**PROSTORNI PLAN
BJELOVARSKO-BILOGORSKE
ŽUPANIJE**

V. IZMJENE I DOPUNE

KNJIGA 2.

Bjelovar, ožujak 2019. godine

III. id PP Bjelovarsko-bilogorske županije

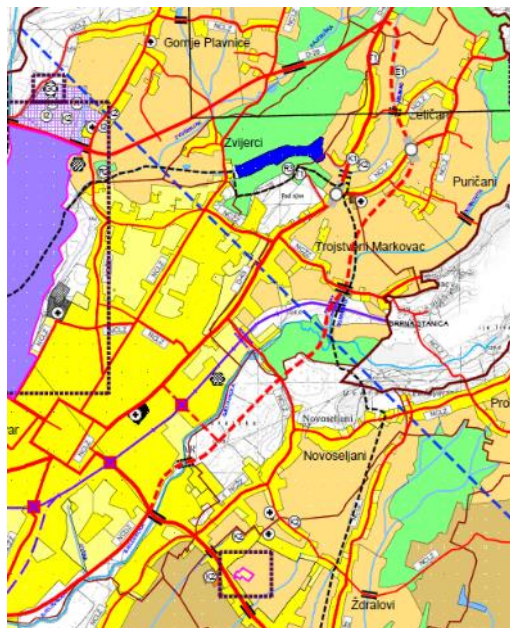
Planirana trasa Istočne obilaznice Bjelovara u dužini 6,7 km unesena je u PP BBŽ tijekom izrade III. id PP BBŽ 2009. godine na zahtjev tvrtke Hrvatske ceste d.o.o., a u skladu sa u to vrijeme raspoloživom tehničkom dokumentacijom. Istom je istočna obilaznica Bjelovara planirana tako da počinje na križanju južne obilaznice Bjelovara i DC 28 (Slavonska cesta), te završava na spoju sjeverne obilaznice Bjelovara i DC 43.

Trasa je unesena i u PPUG Bjelovara tijekom izrade II. id PPUG Bjelovara 2013 godine.

nacrt prijedloga V. id PP Bjelovarsko-bilogorske županije

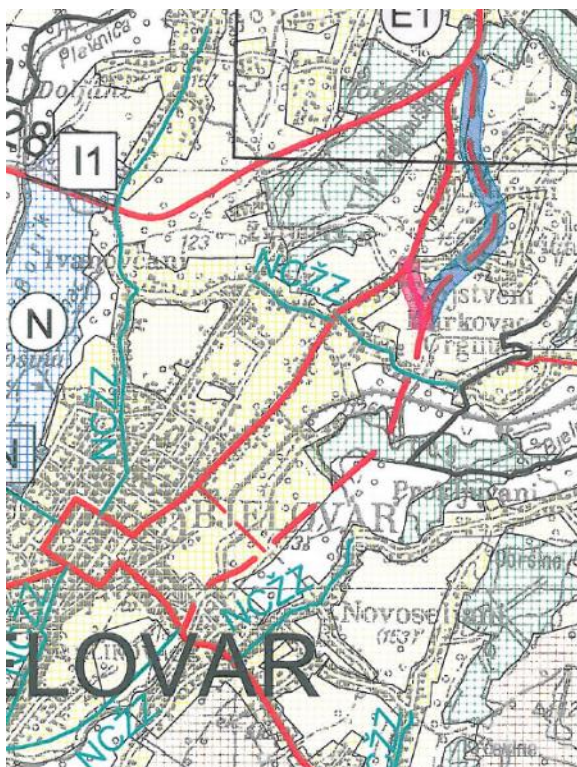
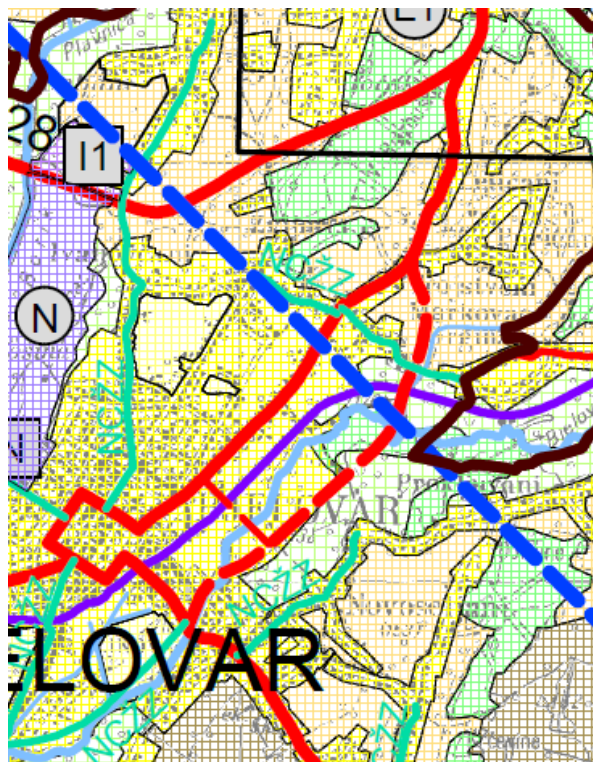
Temeljem narudžbe tvrtke Hrvatske ceste d.o.o., tvrtka Traficon d.o.o. izradila je idejni projekt Istočne obilaznice Bjelovara te je zatražena lokacijska dozvola. Lokacijska dozvola (zbog jedne žalbe u upravnom postupku) nije ishođena za cijelu trasu, već za dionicu dužine 3,45 km (od DC 28 do ŽC 3027).

Budući da ista završava na županijskoj cesti u naselju Trojstveni Markovac, tvrtka Hrvatske ceste d.o.o. je predložila da se u V. id PP BBŽ uvrsti izmijenjena (skraćena) trasa nastavka istočne obilaznice od ŽC 3027 u Trojstvenom Markovcu do DC 43 u Puričanima.

Predloženo rješenje je u odnosu na sada planirano:

nacrta prijedloga V. id PP Bjelovarsko-bilogorske županije

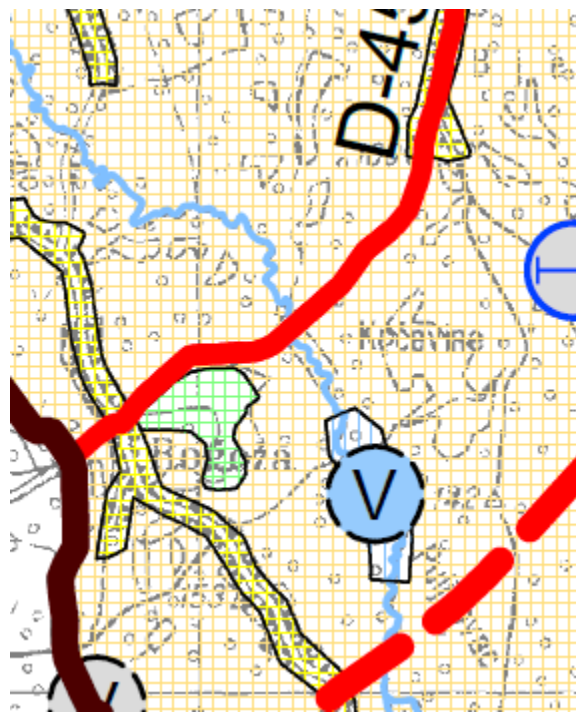
Temeljem zahtjeva tvrtke Bjelovarsko-bilogorske vode d.o.o. i Hrvatske vode izmijenjena je lokacija i veličina planirane akumulacije Bršljanica (Rogoža), dok ostali elementi Sustava navodnjavanja Kapelica - Kaniška lva nisu mijenjani.

Tijekom izrade geotehničkog elaborata kao pripreme za izradu tehničke dokumentacije na sadašnjoj lokaciji ustanovljeno je da lokacija iz više razloga ne zadovoljava, te su ista provedena na još dvije potencijalne lokacije. Temeljem geotehničkog elaborata predložena je nova lokacija i veličina akumulacije Bršljanica (Rogoža).

Predloženo rješenje je u odnosu na sada planirano:

nacrt prijedloga V. id PP Bjelovarsko-bilogorske županije

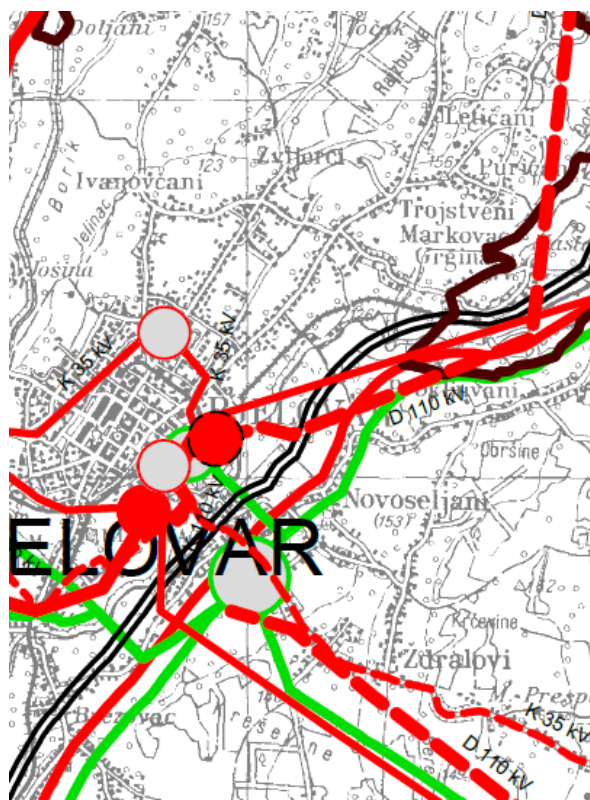
Tijekom priprema za izradu tehničke dokumentacije za izgradnju 110 kV dalekovoda TS Mlinovac - TS Virje uočeno je da dio planirane trasa nadzemnog 110 kV dalekovoda (cca 4.000 m) prolazi relativno gusto naseljenim područjem (građevinska područja naselja Bjelovar, Ždralovi i Novoseljani), te je zbog pokušaja smanjivanja utjecaja na isto i neracionalno dugačka.

Obzirom na razvoj tehnologije i nove potrebe tvrtke Kronošpan d.o.o. predloženo je da se u prostoru tvrtke planira nova TS 110/10(20) kV, te da se trasa 110 kV dalekovoda TS Mlinovac - TS Virje do iste vodi podzemno (kroz koridore državne ceste, te prostore tvrtki Bjelin d.o.o. i Kronošpan d.o.o.), a od TS Kronošpan do planiranog 110 kV dalekovoda nadzemno.

Obzirom da bi za ishođenje potrebnih dozvola trebalo na odgovarajući način izmijeniti i Prostorni plan uređenja Grada Bjelovara i Generalni urbanistički plan Bjelovara, izmjene i dopune PP BBŽ odnosne na elektroenergetski sustav su napravljene na način da omogućavaju neposrednu provedbu.

nacrt prijedloga V. id PP Bjelovarsko-bilogorske županije

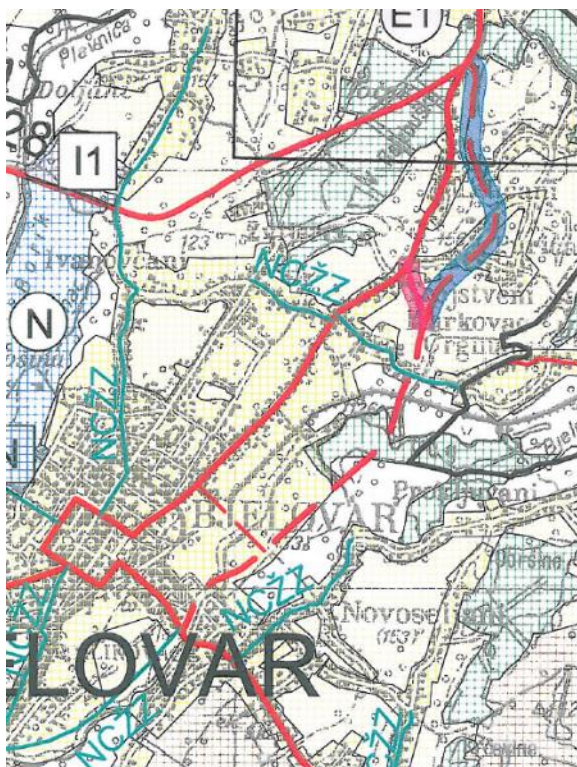
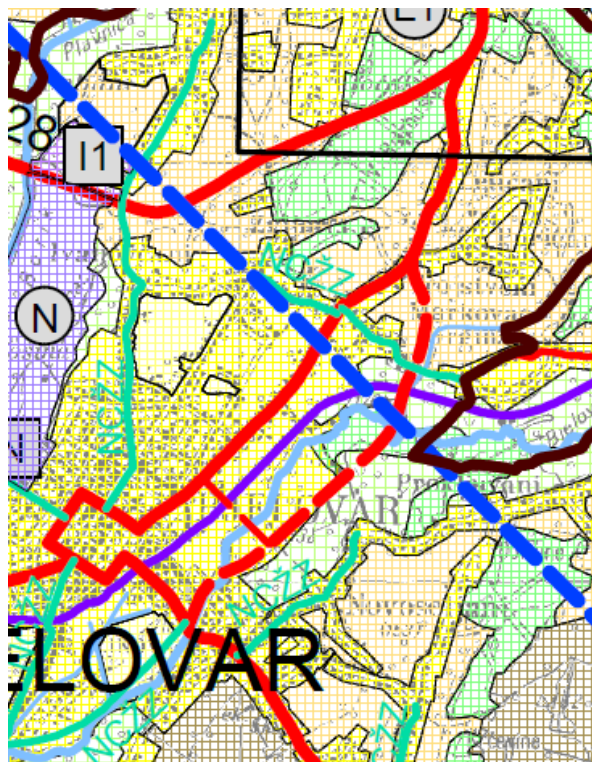
Temeljem narudžbe tvrtke Hrvatske ceste d.o.o., tvrtka Traficon d.o.o. izradila je idejni projekt Istočne obilaznice Bjelovara te je zatražena lokacijska dozvola. Lokacijska dozvola (zbog jedne žalbe u upravnom postupku) nije ishođena za cijelu trasu, već za dionicu dužine 3,45 km (od DC 28 do ŽC 3027).

Budući da ista završava na županijskoj cesti u naselju Trojstveni Markovac, tvrtka Hrvatske ceste d.o.o. je predložila da se u V. id PP BBŽ uvrsti izmijenjena (skraćena) trasa nastavka istočne obilaznice od ŽC 3027 u Trojstvenom Markovcu do DC 43 u Puričanima.

Predloženo rješenje je u odnosu na sada planirano:

nacrta prijedloga V. id PP Bjelovarsko-bilogorske županije

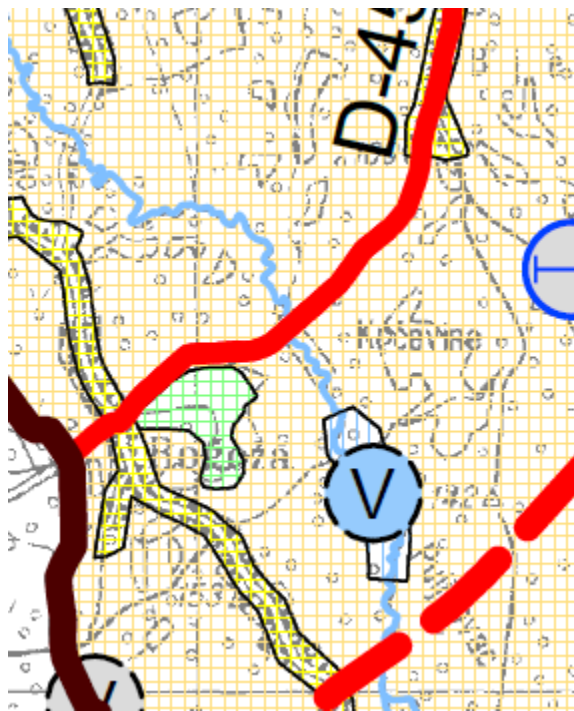
Temeljem zahtjeva tvrtke Bjelovarsko-bilogorske vode d.o.o. i Hrvatske vode izmijenjena je lokacija i veličina planirane akumulacije Bršljanica (Rogoža), dok ostali elementi Sustava navodnjavanja Kapelica - Kaniška lva nisu mijenjani.

Tijekom izrade geotehničkog elaborata kao pripreme za izradu tehničke dokumentacije na sadašnjoj lokaciji ustanovljeno je da lokacija iz više razloga ne zadovoljava, te su ista provedena na još dvije potencijalne lokacije. Temeljem geotehničkog elaborata predložena je nova lokacija i veličina akumulacije Bršljanica (Rogoža).

Uz akumulaciju će se graditi crpna stanica i dio tlačnog cjevovoda do površina za navodnjavanje.

nacrta prijedloga V. id PP Bjelovarsko-bilogorske županije

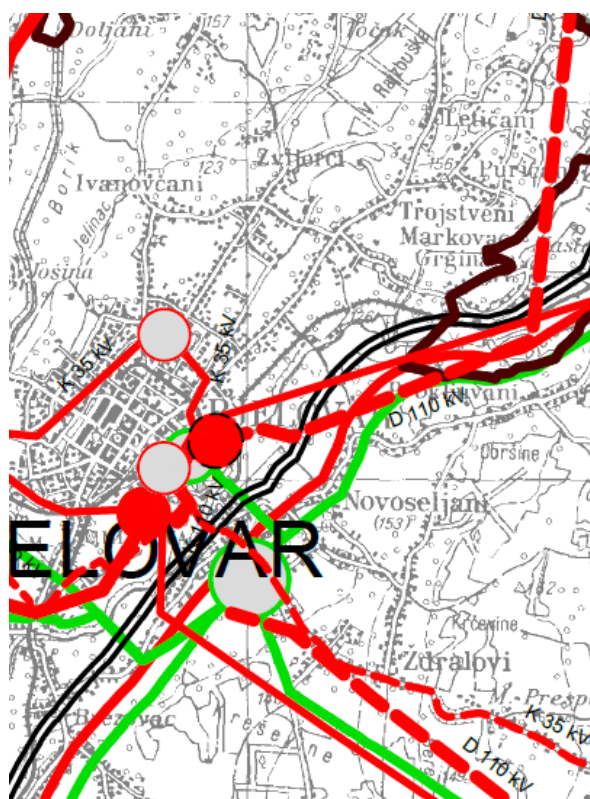
Tijekom priprema za izradu tehničke dokumentacije za izgradnju 110 kV dalekovoda TS Mlinovac - TS Virje uočeno je da dio planirane trasa nadzemnog 110 kV dalekovoda (cca 4.000 m) prolazi relativno gusto naseljenim područjem (građevinska područja naselja Bjelovar, Ždralovi i Novoseljani), te je zbog pokušaja smanjivanja utjecaja na isto i neracionalno dugačka.

Obzirom na razvoj tehnologije i nove potrebe tvrtke Kronošpan d.o.o. predloženo je da se u prostoru tvrtke planira nova TS 110/10(20) kV, te da se trasa 110 kV dalekovoda TS Mlinovac - TS Virje do iste vodi podzemno (kroz koridore državne ceste, te prostore tvrtki Bjelin d.o.o. i Kronošpan d.o.o.), a od TS Kronošpan do planiranog 110 kV dalekovoda nadzemno.
